PROGETTO PER LA REALIZZAZIONE DI UN IMPIANTO PER LA PRODUZIONE DI ENERGIA MEDIANTE LO SFRUTTAMENTO DEL VENTO NEL TERRITORIO COMUNALE DI SALICE SALENTINO (LE) - VEGLIE (LE)

REV.	DATA	DESCRIZIONE:
01	GIU 2021	Integrazioni in riscontro alla nota m_amte CTVA n. 2689 del 24.05.2021

INT.1 RELAZIONE DI RISCONTRO ALLA COMMISSIONE TECNICA DI VERIFICA DELL'IMPATTO AMBIENTALE

La presente relazione è redatta per fornire riscontro alla richiesta di integrazione della Commissione Tecnica di Verifica dell'Impatto Ambientale – Via e Vas del 24/05/2021

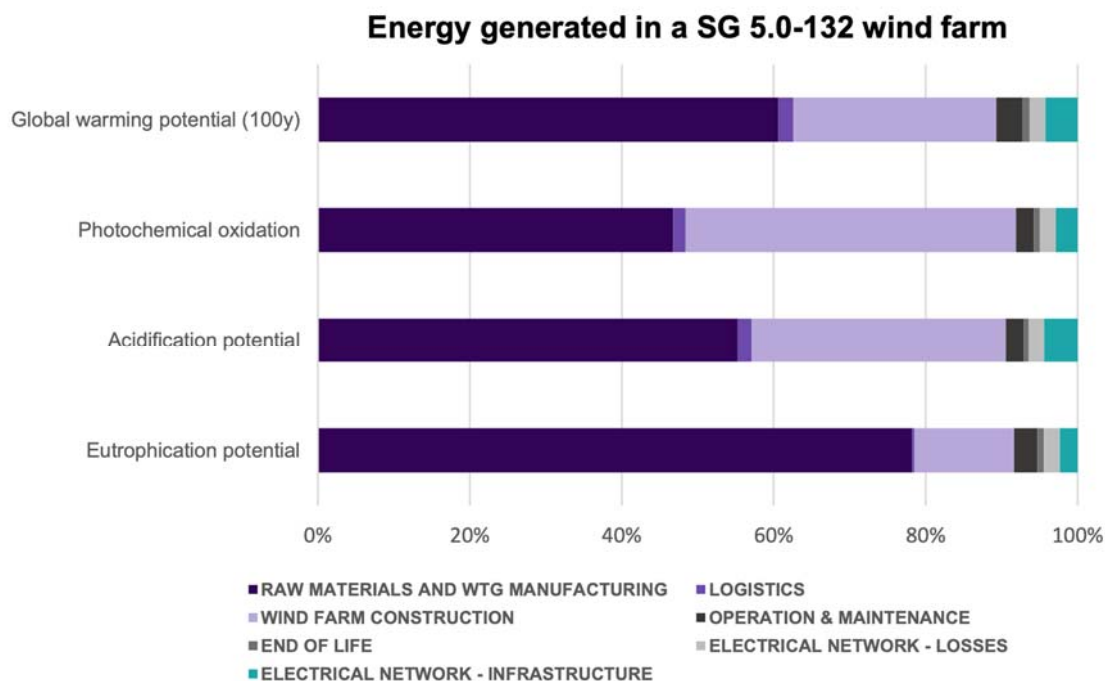
Le misure seguenti utili a minimizzare l'impatto su vegetazione, flora, fauna e altre componenti interessate indicate dal CTVIA saranno tutte previste e poste in essere:

- i. Si adotterà un sistema radar di gestione della rotazione delle pale, avvisatori acustici e colorazione di una pala in nero per ridurre l'incidenza sulle componenti dell'avifauna e dei chiropteri;

Per quanto riguarda il sistema radar verrà installato il sistema MAX prodotto dalla olandese Robin, probabilmente il radar più evoluto e performante disponibile sul mercato. In allegato si riporta la scheda tecnica.

Figura 6.1: viabilità soggetta ad allargamento

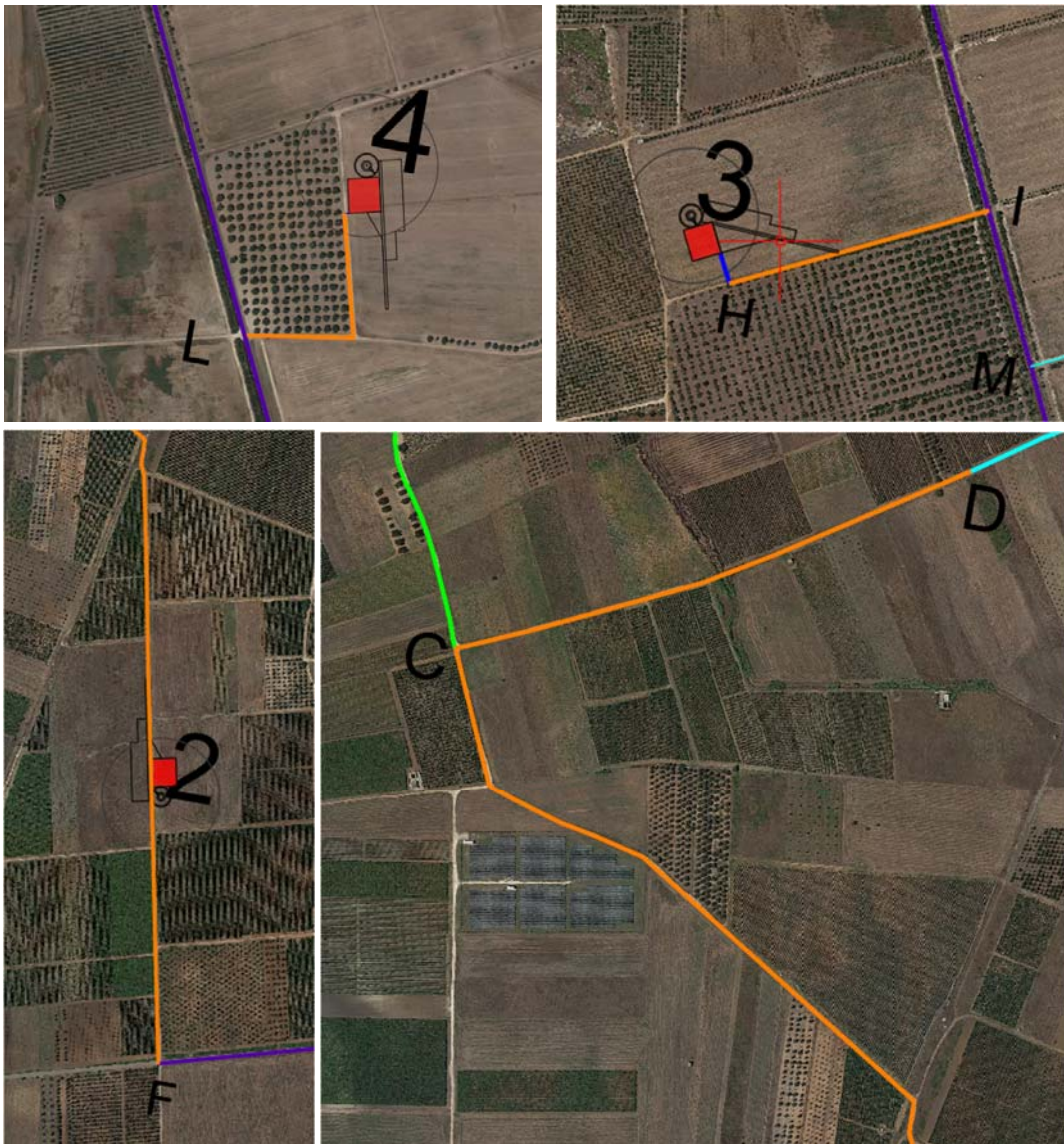
VEGETAZIONE

Come già ripetutamente chiarito gli aerogeneratori sono tutti localizzati su appezzamenti di suolo destinati a seminativo privi di alberature: non sarà pertanto necessario tagliare alberi per far posto alle turbine ed alle piazzole.

Anche la realizzazione degli allargamenti della viabilità interpodereale esistente, necessari in alcuni tratti per un totale di 2870 m di strade, non richiede interventi di taglio delle alberature presenti. Si ricorda che l'impianto sorge in un'area diffusamente destinata a seminativo e, pertanto, la maggior parte dei tratti di strada oggetto di allargamento confinano con suoli privi di alberature (vedi Figura 5.1). Si è verificato inoltre, con opportuni sopralluoghi, che le distanze tra le alberature e i margini stradali consentono, anche nei tratti di strada fiancheggiati da entrambi i lati da vigneti o uliveti, di realizzare l'allargamento di circa 1,5 m senza dover tagliare alberi.

Figura 6.3: stralci dell'elaborato grafico Eg.2.1 viabilità di accesso WTG e aree di cantiere

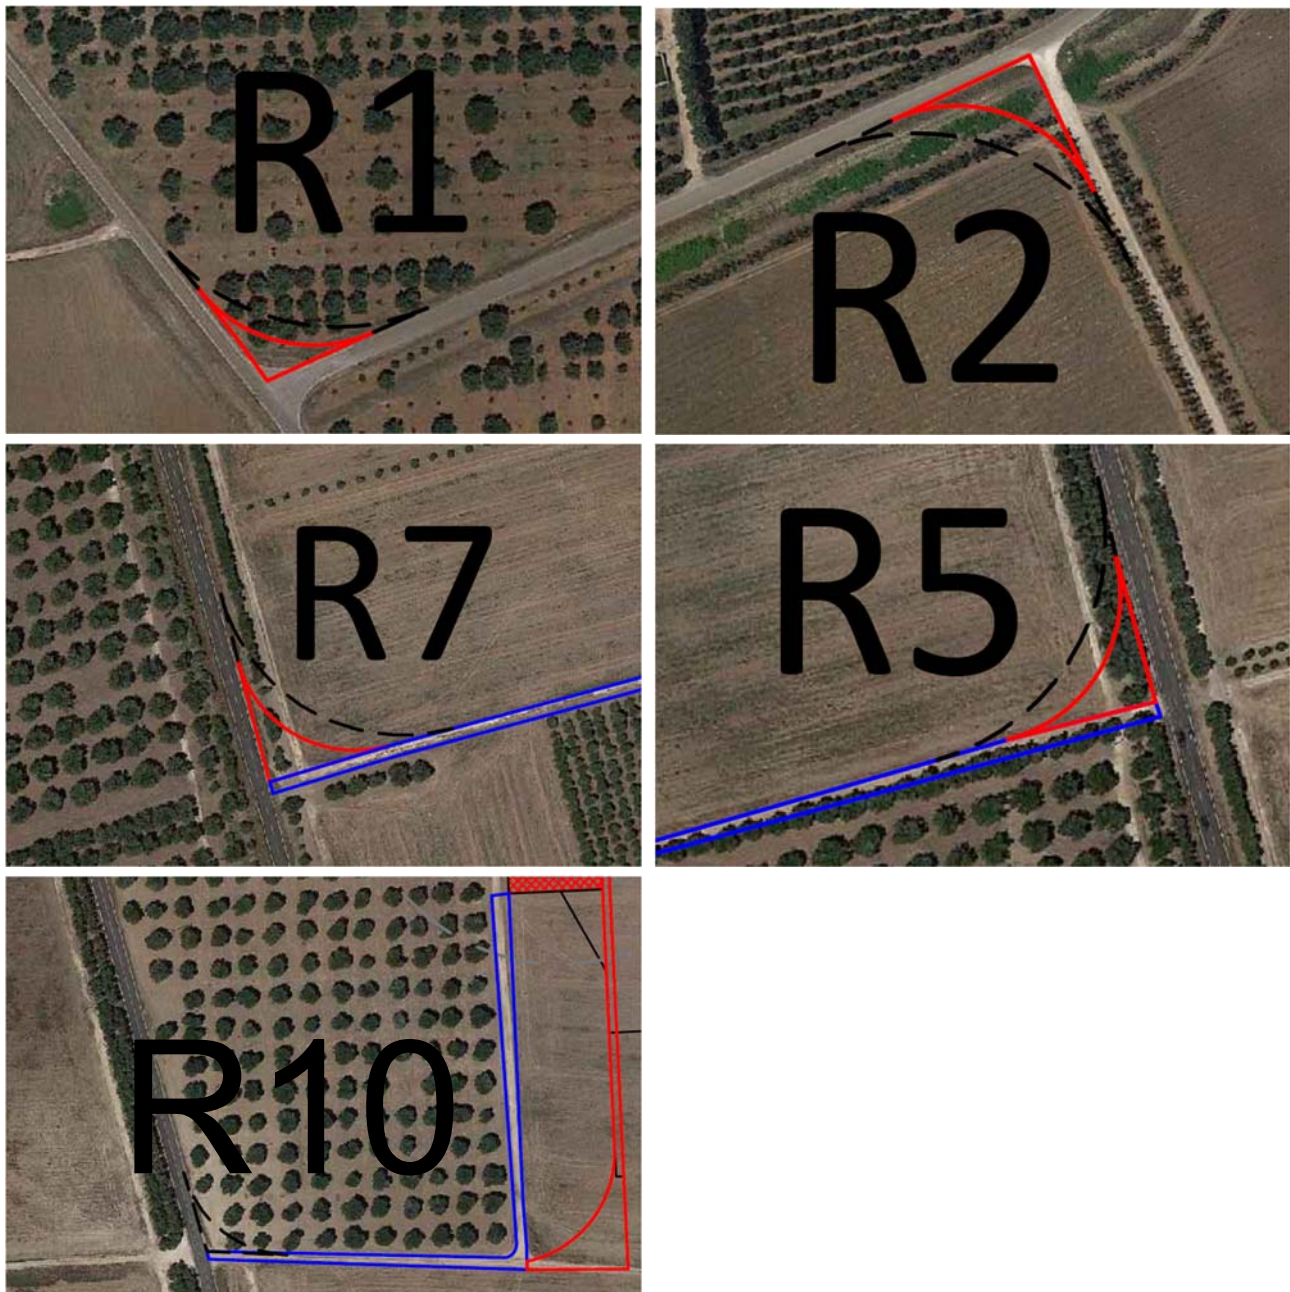
Sono, inoltre, previsti interventi provvisori di allargamento strade e sgombero di aree in corrispondenza di alcune curve, necessari per consentire il trasporto delle pale sui siti di installazione. In alcuni casi, tali interventi comportano la rimozione delle alberature presenti come da stralci aerofoto in Figura 5.3. Con opportuni sopralluoghi si è potuto accertare che le alberature da rimuovere corrispondono ad alberi di ulivo per lo più affetti dalla batteriosi della *Xylella fastidiosa* (figura 5.2). Tali alberature, se in buono stato, potranno essere spostate e utilizzate per gli interventi di compensazione ambientale di integrazione dei filari da risanare. Le piante malate invece saranno tagliate. In tutti i casi si provvederà a piantumare nuove alberature *Xylella* resistenti in sostituzione di quelle rimosse.

Segue una tabella con il conteggio preciso delle alberature e relative ortofoto. Il numero maggiore di ulivi da rimuovere corrisponde al raccordo R5 in corrispondenza del punto di accesso alla viabilità interpodereale che porta alla WTG 3. Si segnala che la foto in figura 5.2 è ripresa proprio in corrispondenza di quel punto di accesso dove il filare di alberi risulta visibilmente affetto da xylella.

R1	6 ulivi
R2	10 ulivi
R10	1 ulivo
R5	50 ulivi
R7	16 ulivi

Figura 6.4: particolare esecutivo delle piazzole di cantiere

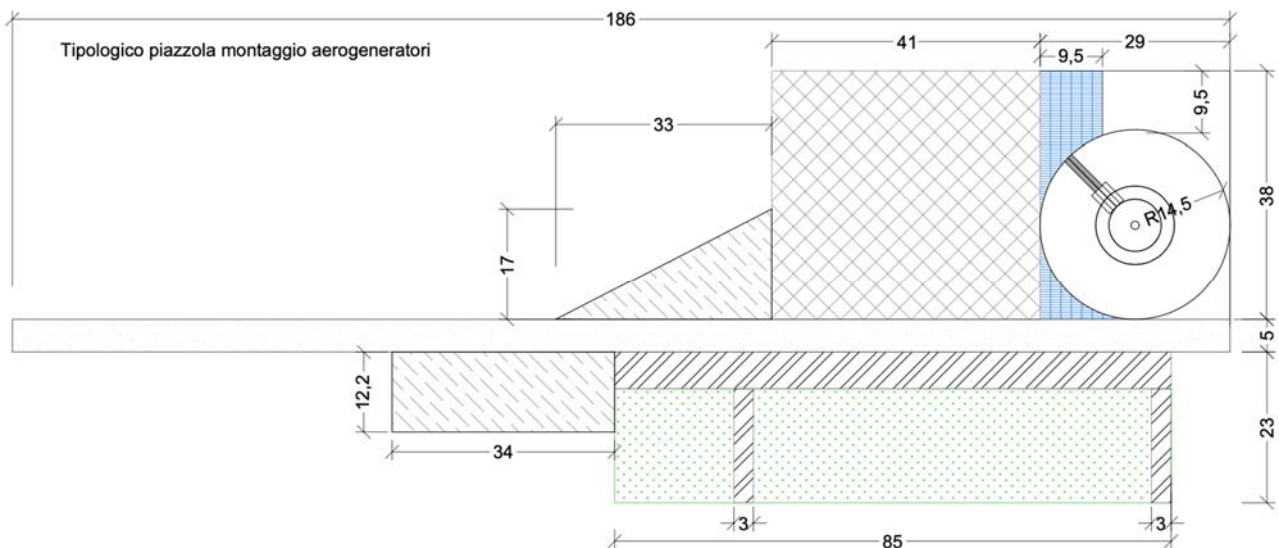
Si chiede di fornire informazioni sui materiali utilizzati e sulla superficie totale che viene modificata.

L'area interessata, delle dimensioni di **circa 1.600 mq per la piazzola principale**, ai quali si aggiungono (come riportato nell'elaborato EG.2.3.1) ulteriori aree sistemate per lo stoccaggio dei vari componenti dell'aerogeneratore. La piazzola principale sarà realizzata in modo da sopportare un carico di 200 ton, con un massimo unitario di 185kN/m². La pendenza massima non potrà superare lo 0,25%.

Le caratteristiche strutturali delle piazzole di nuova realizzazione saranno:

- Scavo di sbancamento per apertura della sede stradale, con uno spessore medio di 30 cm;
- Eventuale posa di geotessile di separazione del piano di posa degli inerti;
- Strato di fondazione per struttura stradale, dello spessore di 30-50 cm per l'area destinata ad ospitare la gru di montaggio dell'aerogeneratore e di 30 cm per l'area di lavoro e stoccaggio, da eseguirsi con materiale lapideo duro proveniente o dagli scavi dei plinti stessi, o da cave di prestito (misto cava), avente assortimento granulometrico con pezzatura 7-10 cm; Si prevede il compattamento a strati, fino a raggiungere in sito una densità (peso specifico apparente a secco) pari al 100% della densità massima ASHO modificata in laboratorio.
